Oggetto: Realizzazione ed esercizio di un impianto fotovoltaico a terra della potenza di 5,99 MWp e delle opere di connessione Comune di Guglionesi (CB), località Santa Chiara, snc

Riscontro a parere Soprintendenza

Figura 1_ Mappa degli elementi di trasformazione costitutivi del paesaggio antropico

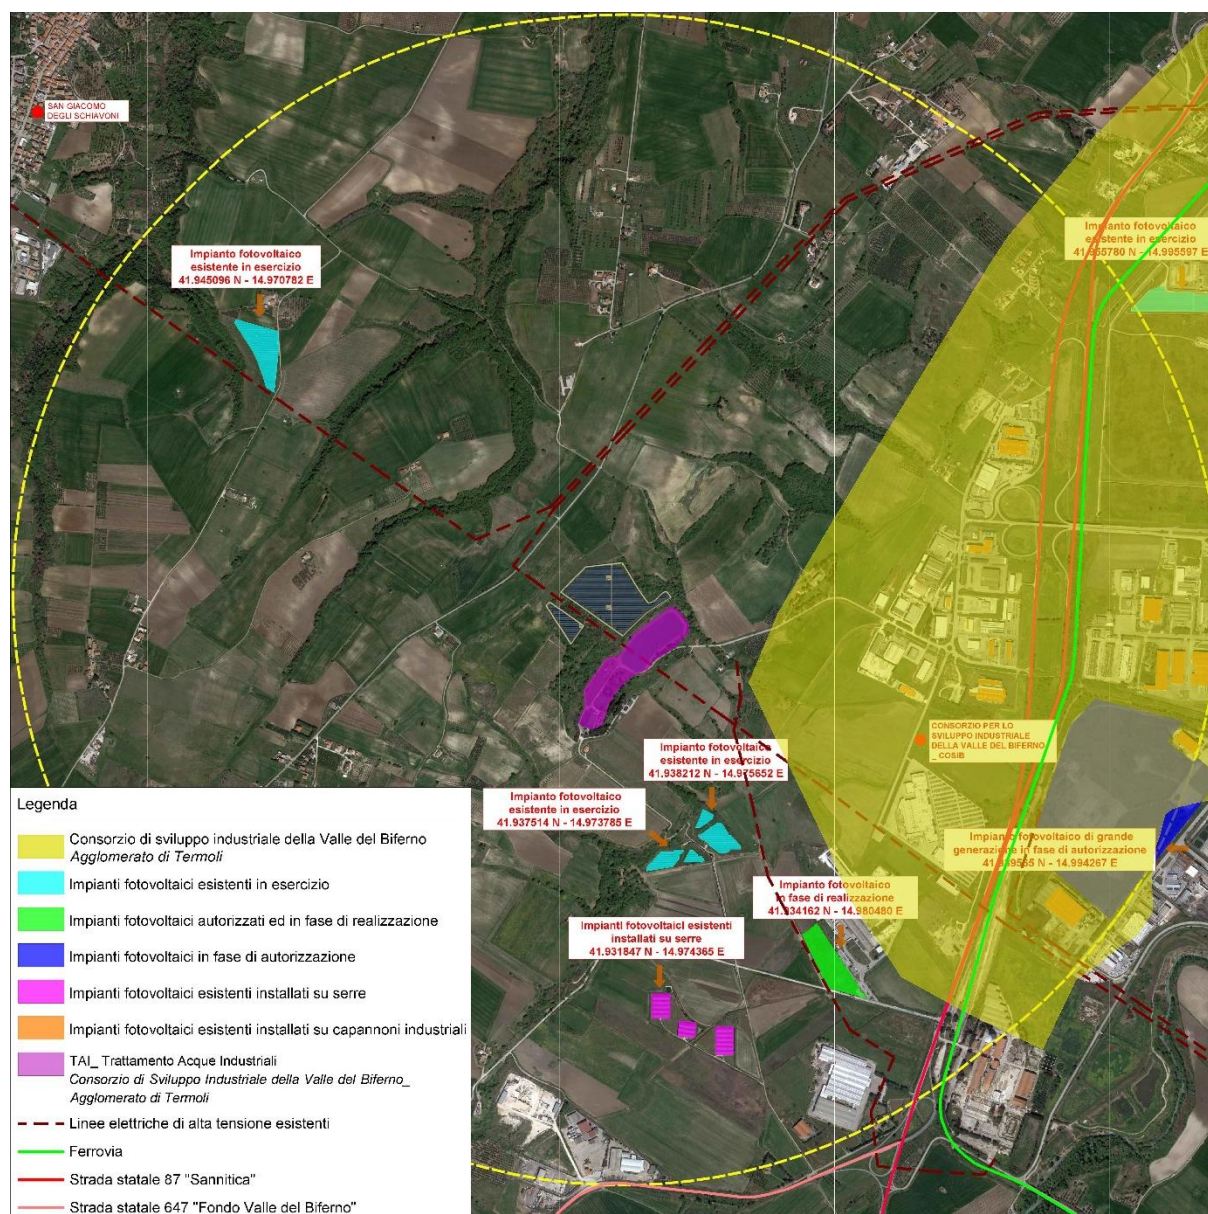
1. L'area oggetto di intervento ricade in area dichiarata di notevole interesse pubblico e sottoposta a tutela ai sensi della parte III del D.Lgs. 42/2004, in particolare per quanto disposto dall'art.142 c.1 lett. g) per la presenza del bosco, oltre a quanto disposto dall'art.136 per la presenza di area dichiarata di notevole interesse pubblico sia con DM 11/06/1992 che per gli effetti del piano paesistico n.1;
2. La ditta non tiene conto che per la realizzazione dell'impianto bisogna eliminare un bene paesaggistico tutelato e che le NTA del piano paesistico non permettono la sostituzione delle aree boscate con opere antropiche ed infrastrutturali;

In risposta alle osservazioni di cui sopra elencate **del parere della Soprintendenza archeologia belle arti e paesaggio del Molise** si rimanda alla *Figura 1* nella quale si riscontra che l'area oggetto di intervento, pur ricadendo all'interno della perimetrazione cartografica degli "Immobili ed Aree dichiarate di notevole interesse pubblico" (art. 136, Parte III del Codice, D.Lgs. 42/2004) ed in quella del Piano Territoriale Paesistico Ambientale di Area Vasta (P.T.P.A.A.V.) n.1, si colloca in un contesto in cui, nel corso degli anni, si sono verificate diverse trasformazioni che hanno modificato l'originale tessitura del paesaggio in cui è inserita la proposta progettuale.

Come è possibile notare dalla *Figura 1*, emerge un paesaggio denso di elementi antropici che sfruttano le ottimali caratteristiche morfologiche e che si coniugano in modo rispettoso con gli aspetti geografici.

Figura 7_ Inquadramento dell'area di progetto e delle relative opere di connessione sulla cartografia dei vincoli del D.Lgs. 42/2004, art.142

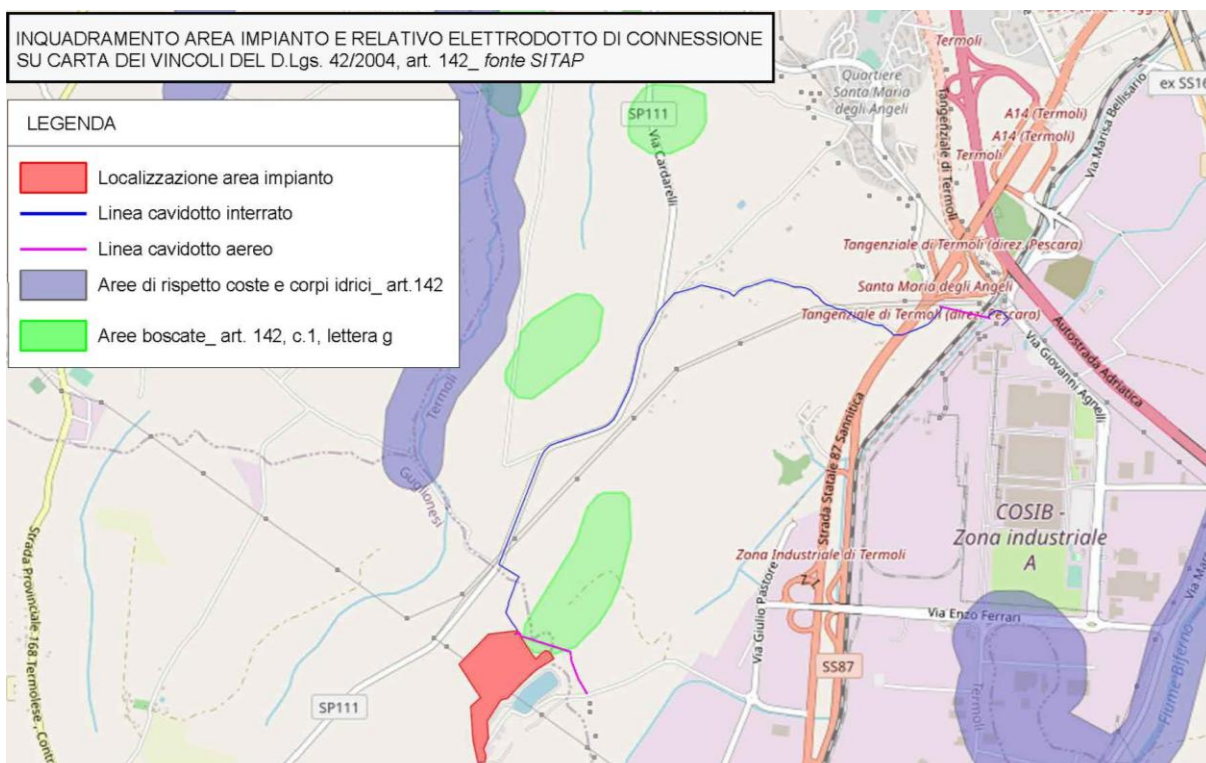
La soprintendenza ABAP del Molise ritiene che *"su tutta l'area di impianto insiste una formazione boscosa per la quale la Regione Molise (v. nota 4796 del 15.01.2025) ha attestato che la stessa è da classificarsi a tutti gli effetti come bosco per come definito all'art.3 del D.Lgs. 34/2018 e pertanto tale area è sottoposta a tutela ex lege ai sensi dell'art. 142 c.1 lett.g)".*

L'area di impianto non interferisce con la perimetrazione cartografica relativa alle Aree boscate, tutelate ai sensi del D.Lgs. 42/2004, art.142, c.1, lettera g.

Come ben visibile nell'inquadramento in alto, una parte del cavidotto aereo ricade per un breve tratto in un'area classificata boscata ai sensi dell'art. 142 comma 1, lettera g del D.Lgs. n. 42/2004.

A tal riguardo si sottolinea che la posa dei pali di sostegno della linea MT avverrà all'interno delle ampie aree seminate presenti nella perimetrazione. Ciò eviterà l'esecuzione di tagli e consentirà di mantenere intatto l'ecosistema boschivo della zona.

Figura 8_ Carta della capacità di uso del suolo della Regione Molise

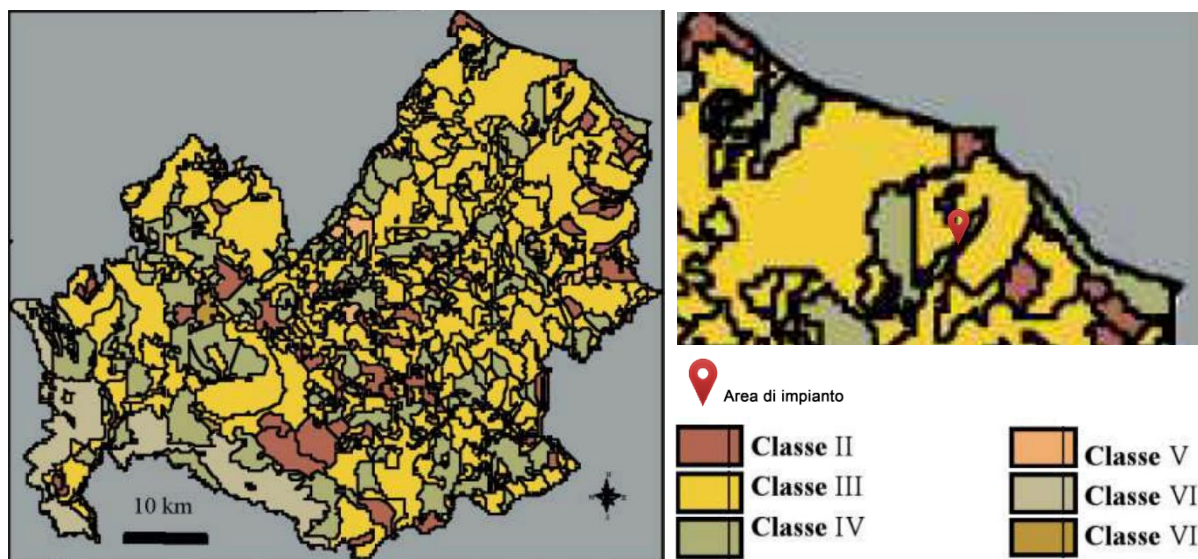
3. Dall'analisi della *Carta della Trasformabilità P1 del PTPAAV n.1*, gran parte dell'impianto ricade nell'area classificata come *MP1 – aree di eccezionale valore produttivo prevalentemente fluviali e pianure alluvionali*, a sottolineare l'importanza della valenza agraria del paesaggio;

Da quanto si evince dalla mappa della capacità di uso del suolo della Regione Molise (vedi Fig. 8), i terreni appartengono alla classe d'uso IV, nella quale rientrano i suoli che presentano limitazioni molto severe, tali da ridurre drasticamente la scelta delle colture e da richiedere una gestione molto accurata; pertanto, non rientrando all'interno della classificazione dei "terreni fortemente produttivi", in base alla classificazione illustrata sulla *Carta della capacità di uso del suolo della Regione Molise* e presentando di conseguenza una condizione "limitante" **non possono essere classificabili come "terreni dal valore eccezionale"**.

Pertanto, non avendo riscontrato il "valore eccezionale" dei terreni su cui insiste l'area di impianto, la proposta progettuale non può essere considerata "inidonea" ai sensi della DGR 187/2022.

Figura 10_ Intervisibilità dal tratturo L'Aquila-Foggia

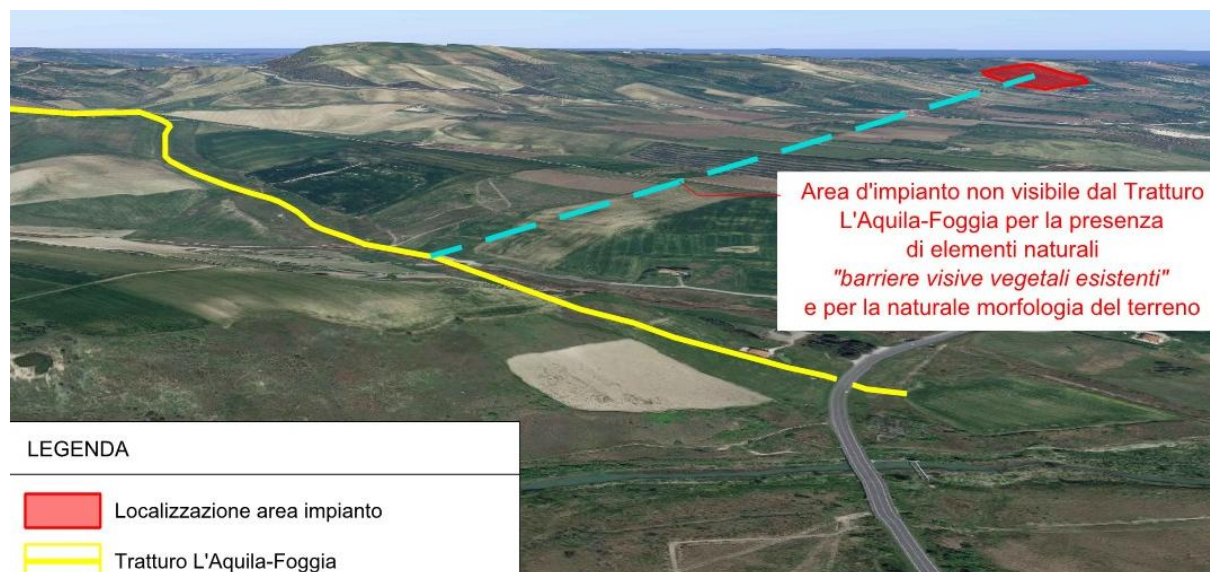
6. l'impianto sarebbe inoltre in grado di modificare negativamente la percezione del paesaggio tutelato, sia nelle sue componenti agrario-naturalistiche che storiche, anche per la sovrapposizione nei coni di visuale, lungo la viabilità di penetrazione e la rete tratturale, a causa della sovrapposizione del continuum delle tradizionali colture agricole con estesi elementi industriali non raffrontabili, soprattutto per estensione, a nessun segno antropico della struttura insediativa;

Il tratturo menzionato si colloca oltre il buffer di rispetto dei 50 m, di conseguenza non rappresenta un vincolo per la realizzazione dell'impianto e gli elementi dell'impianto non sono percettibili in quanto si riscontra che l'area di impianto non è visibile dall'area tratturale_ "tratturo L'Aquila-Foggia" dato che la stessa risulta essere localizzata alle spalle di un elemento collinare che funge da "barriera visiva naturale esistente" (vedi Fig.10-11).

Figura 12_ Sovrapposizione del Layout di impianto sulla Zonizzazione (variante del P.R.T. consortile)

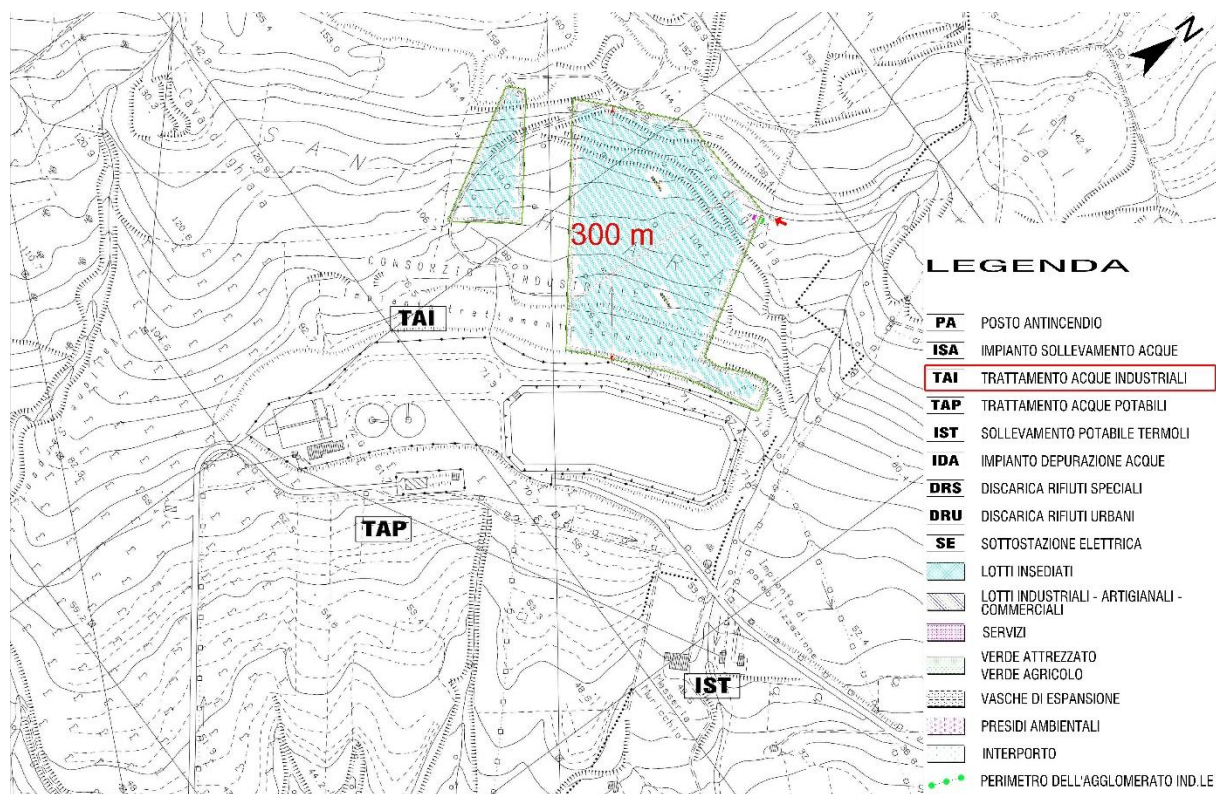
7. Il progettato impianto ricade all'interno delle *aree non idonee* individuate con DGR 187/2022;

L' area oggetto di intervento, classificata agricola dallo strumento urbanistico di pianificazione dell'intero territorio del comune di Guglionesi (CB) vigente, è racchiusa in un perimetro i cui punti distano non più di 500 m dalla zona TAI_ Trattamento Acque Industriali, individuata come tale nell'elaborato grafico della zonizzazione (variante del Piano Regolatore Territoriale del Consorzio di Sviluppo Industriale della Valle del Biferno_ agglomerato di Termoli) e censita al catasto fabbricati del comune di Guglionesi (CB) al foglio 49, particella 147 avente categoria catastale D01 (opifici e fabbricati destinati all'attività industriale effettuata mediante l'utilizzo di macchinari fissi);

pertanto, l'area di progetto risulta IDONEA per l'installazione di impianti fotovoltaici con moduli ubicati a terra ai sensi dell'art. 20, comma 8, lettera c-ter n. 2, del Decreto Legislativo 8 Novembre 2021, n. 199 (Attuazione della direttiva (UE) 2018/2021 del Parlamento europeo e del Consiglio, dell'11 Dicembre 2018, sulla promozione dell'uso da fonti di energia rinnovabili).
